Délibération au Conseil de l'Eurométropole de Strasbourg du vendredi 27 juin 2025

Station d'épuration Sud - création du système d'assainissement Sud : déclaration de projet à la suite de l'enquête publique unique préalable à la déclaration d'utilité publique (DUP).

Numéro E-2025-586

Mémoire en réponse à l'avis de l'autorité environnementale

Figure 3 – Synoptique du système d'assainissement existant (exemple de Geispolsheim)

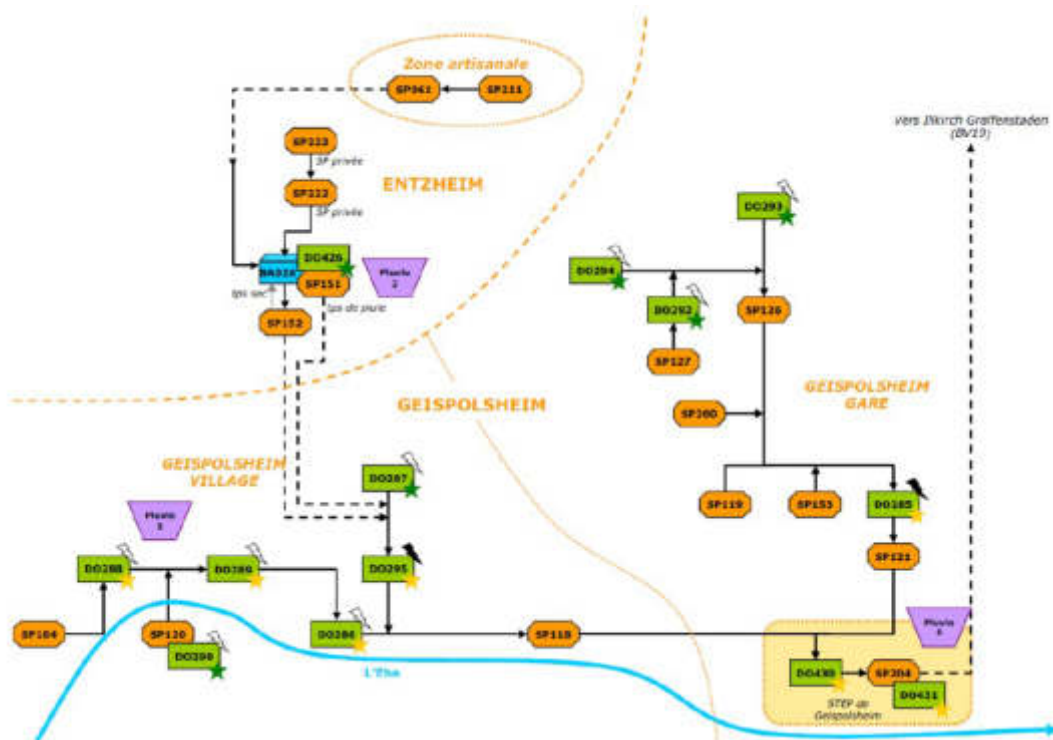
Le fonctionnement (d'un système d'assainissement en général) et les termes techniques principaux (DBO5, DCO, temps de déclasserement), ne sont expliqués ni dans l'étude d'impact, ni dans le résumé non technique. Il est donc très difficile pour le public de comprendre ce fonctionnement et le rôle de chacun des ouvrages (déversoirs d'orage, liaisons entre le bassin de stockage et le déversoir d'orage, bassin de pollution, etc). Par ailleurs, les schémas synoptiques présentés (cf figure 3 du présent avis) ne sont pas légendés (couleurs, types de traits).

Le résumé non technique de l'étude d'impact a été par ailleurs modifié pour intégrer un préambule explicatif concernant le fonctionnement général d'un système d'assainissement et la définition des termes techniques les plus usuels.

Figure 12 – représentation de l'impact olfactif du site sur l'environnement

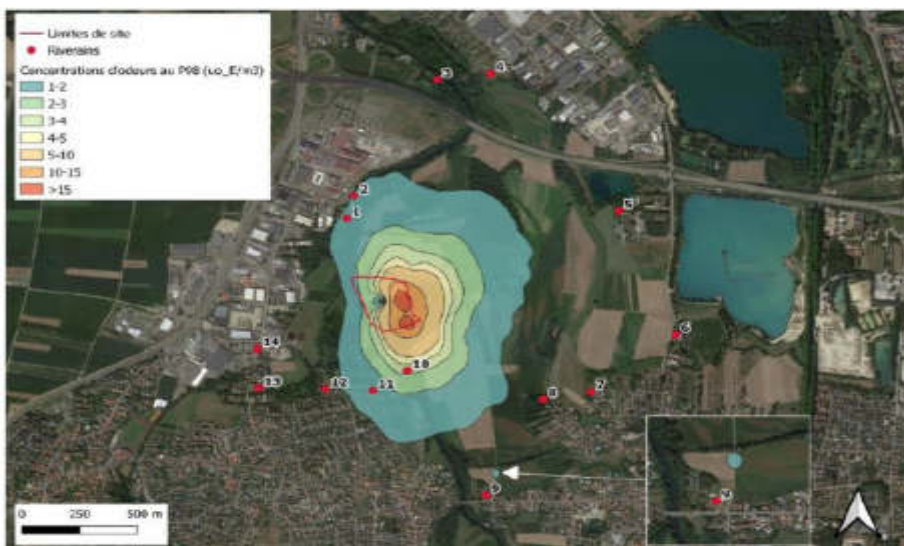
Le dossier présente une carte des niveaux d'odeurs attendus calculé d'après une modélisation de l'impact du projet (cf figure 12 du présent avis).

L'Ae estime ces mesures suffisantes.

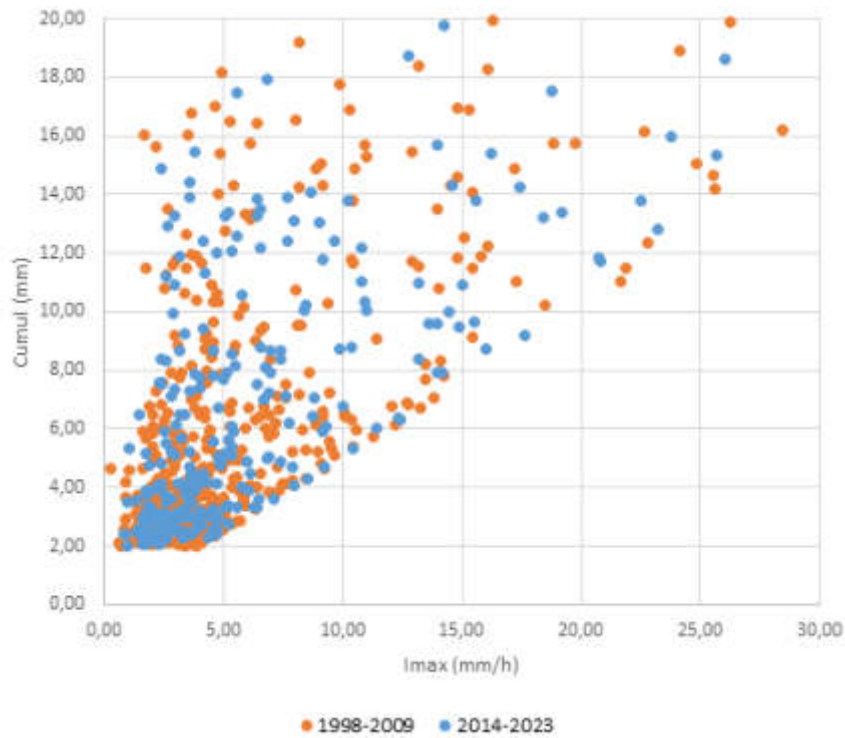
L'Ae recommande d'établir la modélisation des rejets temps de pluie sur la base de groupe de pluie définis à partir d'une période plus récente que la période 1998 – 2009, ou de s'inspirer du site internet DRIAS du Ministère de la Transition écologique et de la Cohésion des territoires ou de justifier le choix de conserver comme références les groupes de pluies définis lors du schéma directeur d'assainissement de 2012.

Une comparaison des événements pluvieux survenus sur la période 2014-2023 avec ceux de la période 1998-2009 utilisés dans le cadre du schéma directeur d'assainissement (SDA) de 2012 (et dans le dossier de demande d'autorisation environnementale) a été effectuée.

Le graphique ci-dessous montre le cumul par rapport à l'intensité max de chaque événement pluvieux sur les périodes 1998-2009 et 2014-2023 :

Pour rappel, les 13 classes de pluie du SDA ont un cumul moyen compris entre 2,7 et 18,4 mm et une intensité maximale sur 30 minutes comprise entre 3,0 et 27,0 mm/h.

En zoomant sur ces fourchettes (ci-dessous), on voit que les événements pluvieux sur la période 2014-2023 sont globalement similaires à ceux du SDA.

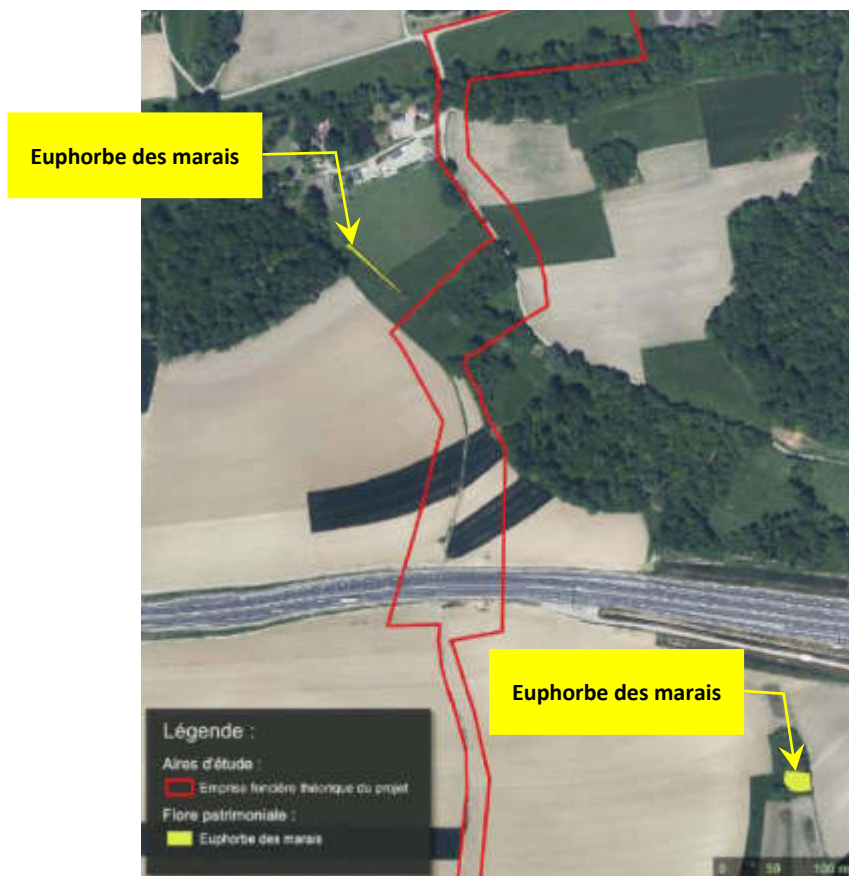
Le dossier décrit bien les travaux mais pas assez précisément sur certains secteurs. En effet, après le passage de l'Ehn, lorsque le tracé de la canalisation de transfert des effluents de Geispolsheim vers Fegersheim bifurque à angle droit, il traverse une zone de bosquets. L'étude d'impacts ne mentionne pas d'abattage d'arbres et/ou d'arbustes. Or dans le tableau récapitulatif des impacts il est fait mention d'une adaptation des périodes d'intervention sur les arbres. Il est nécessaire de mentionner si des travaux d'abattage ou de débroussaillage sont prévus. Si c'est le cas, le dossier doit cartographier les habitats d'espèces d'oiseaux protégées, et notamment du Serin cini et du Verdier d'Europe qui sont en statut vulnérable sur la liste rouge nationale et qui sont identifiés comme nicheurs possibles.

L'Ae recommande de préciser si des travaux d'abattage ou de débroussaillage sont prévus entre Geispolsheim et Fegersheim, et, le cas échéant, de cartographier des espèces d'oiseaux protégées, de préciser les impacts du projet sur ces espèces et les mesures « Éviter, Réduire, Compenser » (ERC) associées.

Dans une logique d'évitement et comme cela figure sur les plans joints au dossier, **le tracé des canalisations de transfert des effluents de Geispolsheim vers Fegersheim a été adapté de manière à éviter la zone de bosquets identifiée dans le rapport d'expertise écologique joint en annexe 2 de l'étude d'impact.** Dans ce contexte, aucune opération de débroussaillage ou d'abattage d'arbres ou arbustes ne sera requise pour les travaux correspondants. **Par suite, nous confirmons l'absence d'impacts sur les habitats des espèces d'avifaune protégées mentionnées.**

Le tracé de la conduite est précisé dans le plan général des travaux. Il s'appuie sur les parcelles n°112 et 113, de telle manière à longer les boisements identifiés, sans en nécessiter l'abattage. Ceci est illustré ci-dessous :
